## 改善箇所説明図

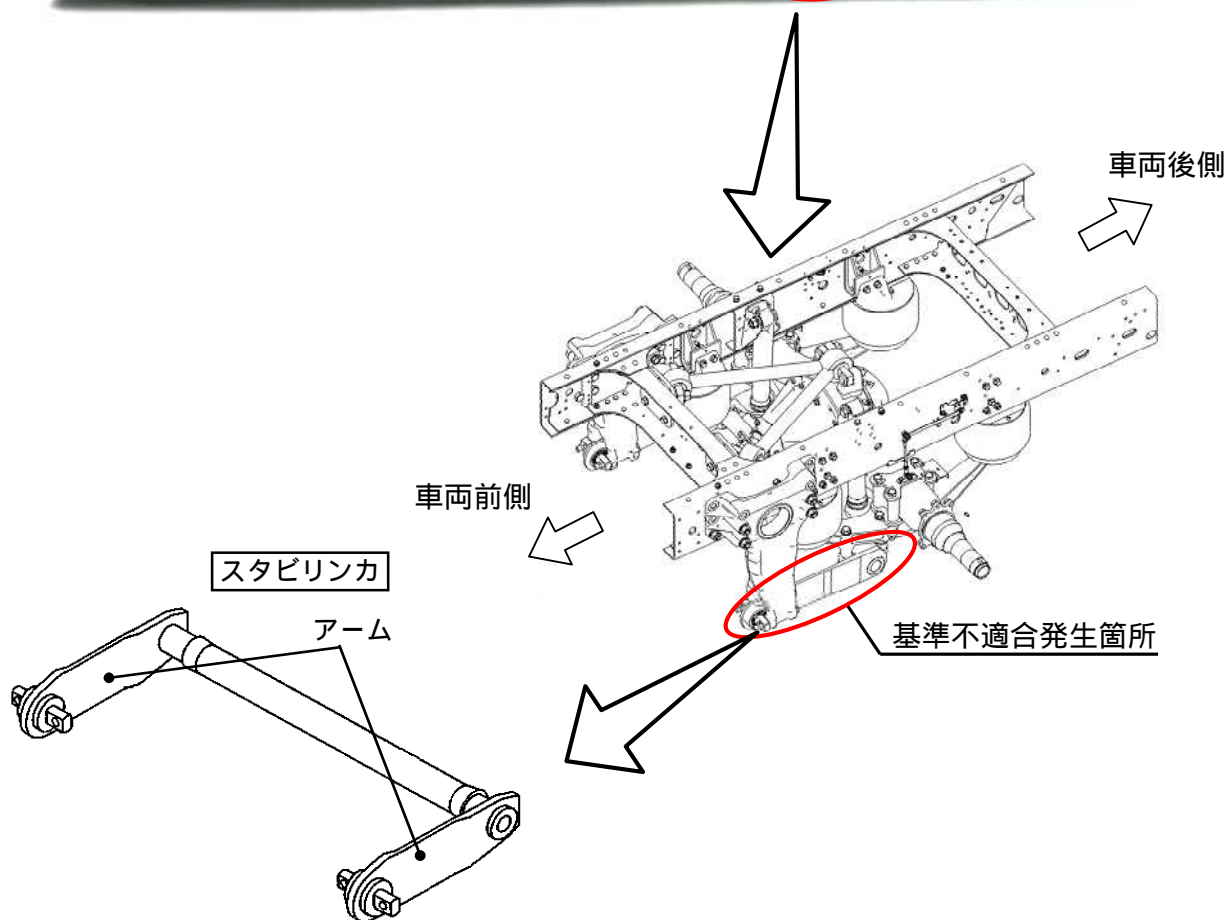
空気バネ式緩衝装置を装着したトラックにおいて、後車軸と車枠を連結しているスタビリンカの強度が不足しているため、急旋回走行を繰り返すと、当該スタビリンカのアームに亀裂が生じることがある。そのため、そのまま使用を続けると、亀裂が進行し、最悪の場合、当該アーム部が折損し、走行が不安定になるおそれがある。

改善の内容：全車両、スタビリンカを対策品に交換する。

識別：車両右側スタビリンカ前側付近に黄色ペイントを塗布する。
